POLICEJNÍ PREZIDIUM ČR

Dodatečné informace č. 2 k uveřejněné zadávací dokumentaci č. j. PPR-3542-25/ČJ-2016-990640

Dodatečné informace č. 2 k uveřejněné zadávací dokumentaci veřejné zakázky „**Rámcová smlouva na dodávky automobilů osobních silničních v policejním provedení**“ uveřejněné dne 4. 4. 2016 na profilu zadavatele

Obrázek č. 1:

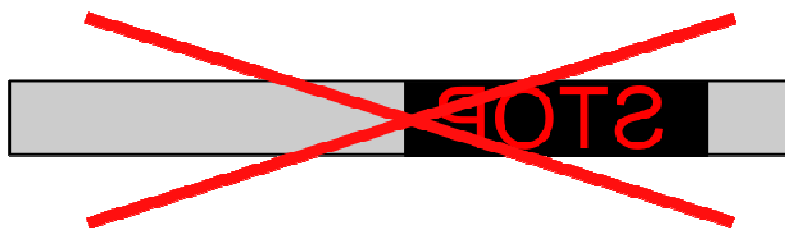
Dotaz č. 2

Bude zadavatel akceptovat rovněž nabídku světelné rampy s jednořadou optikou, která splní podmínky dvou úrovní svítivosti?

Ano, pokud bude zajištěno maximální možné osazení majákové rampy LED svítidly, majáková rampa se bude skládat ze dvou shodných majákových světel a diodový displej bude umístěn přesně uprostřed rampy, aby bylo možné zajistit rozložení majákových světel po stranách rampy na dvě shodné poloviny (viz obrázek č. 1) a diodový displej byl řádně viditelný.
